RAPPORT AU CONSEIL COMMUNAL D'YVERDON-LES-BAINS

l'adoption du Plan de quartier de Clendy (PQ Clendy) ainsi que l'adoption des réponses aux oppositions et à l'observation suscitées par l'enquête publique

PLAN DE QUARTIER
CLENDY

PLAN DE QUARTIER

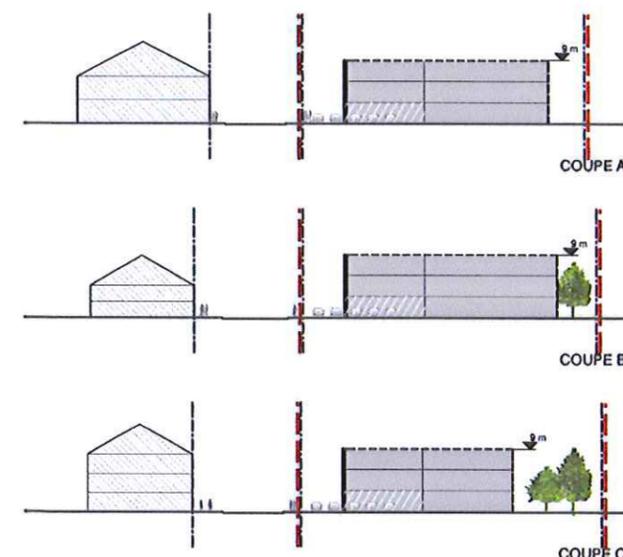
La création de places de parc, derrière une piste cyclable, en bordure de route est contraire à la bonne logique puisque tout véhicule parké ne peut manœuvrer pour ressortir en marche avant.

Faire sortir un véhicule en marche arrière sur une rue très fréquentée c'est un non sens.

Le futur accès des piétons, en dessous de l'arbre existant à conserver n'est pas logique car il se trouve à l'opposé de la situation actuelle et dans un périmètre dont la visibilité est diminuée par la présence de cet arbre.

Le bâtiment ECA 3369 n'aurait plus d'accès direct puisqu'il se trouverait dans une aire de verdure.

Pour d'éventuelles futures constructions, le stationnement de véhicule automobile devrait être possible à l'intérieur de la parcelle, depuis l'accès existant à ce jour.

A la lecture des plans et du règlement de l'objet cité en titre, je relève un manque de clarté sur ces documents qui a trait aux distances aux limites autorisées pour l'implantation des bâtiments.

Comme aucune cote n'apparaît sur les plans et qu'aucun autre article du règlement ne traite de ces distances, c'est une mesure graphique sur un plan au 1/500 qui fait foi. Cette manière de fixer la distance à la limite n'est pas suffisamment précise pour qu'elle ne porte pas à discussion lors d'une mise à l'enquête.

Aussi, pour le cas qui me concerne, je demande que cette limite soit fixée à un minimum de 4m de ma limite pour ne pas péjorer encore la situation par rapport à celle qui prévalait avec la réglementation de la zone de la ceinture centrale, soit 6 m de la limite pour une hauteur de 13 m à la corniche ($6/13 \times 9 = 4.15$ m).

Le positionnement et le dimensionnement de l'aire de mouvement respectent les normes VSS, de sorte que les véhicules peuvent effectuer facilement une manœuvre de rebroussement. Dans le cas de la parcelle des opposants, le parcage parallèle à la chaussée laisse une distance de rebroussement de 7 m, ce qui est supérieur à celle préconisée par la norme.

L'ensemble des services de l'Etat, y compris le service des routes et le service de la mobilité, juge les aires de mouvements du PQ compatibles avec la bande cyclable. Le nombre de mouvements en entrée et sortie de chaque parcelle (50 à 60 mvts/jour) et la charge de trafic sur la rue de Clendy (10'000 véhicules/jour) ne posent en effet pas de problème particulier de ce point de vue.

Les accès piétons figurant sur le plan sont indicatifs. Leur position définitive sera donc fonction d'un futur projet de construction.

La dépendance située au fond du jardin des opposants (ECA 3369) peut conserver son accès, conformément à l'art. 19 du projet de règlement.

Les périmètres d'implantation obligatoires simplifient le plan en rendant superflue l'indication des distances des constructions aux limites de parcelles. A l'échelle du PQ, soit au 1/500, les périmètres d'implantation sont en effet suffisamment précis pour permettre de mesurer cette distance. Dans le cas de la parcelle de l'opposant, elle est effectivement de 4 m.

La question se trouve de toute façon résolue par les plans d'enquêtes, qui figurent systématiquement la distance aux limites et qui sont approuvés par un géomètre officiel. La sécurité juridique du PQ est donc parfaitement garantie.
